LICITACIÓN PÚBLICA FSU N° 1/2020

CIRCULAR N° 01

Nos dirigimos a usted con relación a la Licitación Pública FSU N° 01/2020 "PARA EL OTORGAMIENTO DE SUBSIDIO A TRAVÉS DEL FONDO DE SERVICIOS UNIVERSALES PARA LA EXPANSIÓN DEL SISTEMA DE ATENCIÓN Y DESPACHO DE LLAMADAS DE EMERGENCIA – SADLE 911 DE LA POLICÍA NACIONAL A SER IMPLEMENTADO EN EL DEPARTAMENTO CENTRAL Y ASUNCIÓN", a efectos de comunicarle lo siguiente:

RESPUESTAS A CONSULTAS

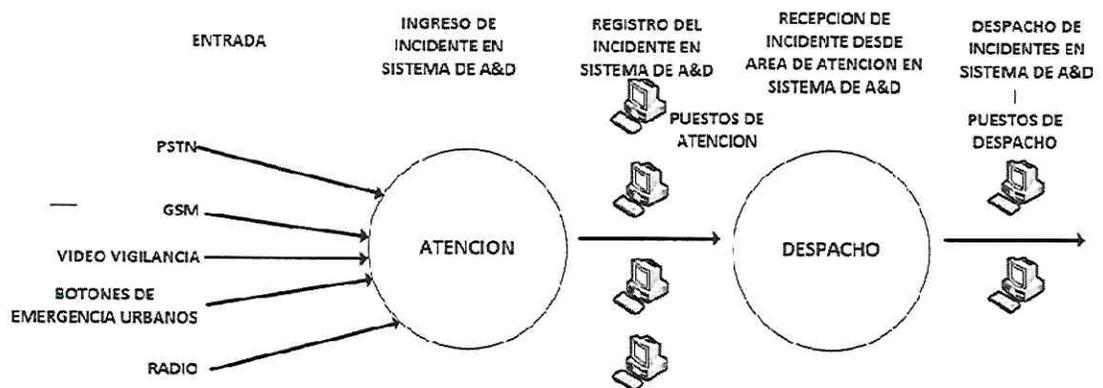
Solicitamos a la convocante proveer el diagrama de bloques de toda la infraestructura del Servicio de Atención y Despacho de Llamadas de Emergencias-SADLE, incluyendo el detalle de las marcas modelos y versiones de los equipos y software componentes del sistema actual.

RESPUESTA: La arquitectura del sistema FDM Versión 13.1 está conformada por un entorno de virtualización en dos servidores físicos IBM SYSTEM X350 M4, con dos Máquinas virtuales con Windows 2012 Server Estándar en cada servidor, los mismos tienen instalados SQL Server 2014 Enterprise Edición según indica el esquema de la siguiente figura:

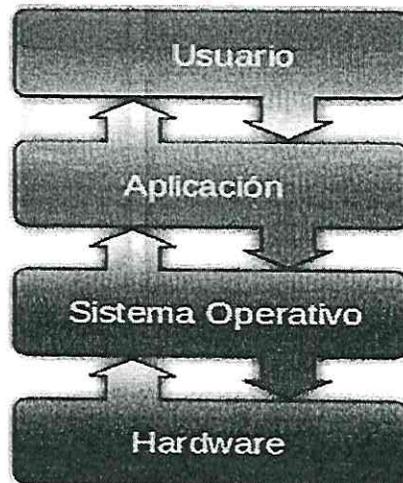
Así como el usuario no tiene interacción directa con el código de máquina de Hardware utilizado, entendemos que tampoco el software del sistema de video vigilancia del sistema 911 tiene interacción directa con el hardware, puesto que este se ejecuta sobre el sistema operativo instalado en el hardware, como puede observarse en el siguiente esquema:

Entendemos que es suficiente solicitar que el Hardware ofrecido sea compatible con los sistemas operativos utilizados y soportados por el fabricante del sistema de video vigilancia del sistema 911.

En consecuencia lo precedentemente expuesto, solicitamos sea eliminado el requerimiento de la carta del fabricante y sean utilizados los catálogos de requerimientos mínimos del software (sistema operativo) y hardware (velocidad de procesador, espacio en disco, capacidad de memoria), mencionados en los catálogos del fabricante del sistema de video vigilancia del sistema 911 para la verificación de compatibilidad. De esta forma no se limitará la participación de otros potenciales oferentes.

RESPUESTA: Favor remitirse a las disposiciones del PBC.
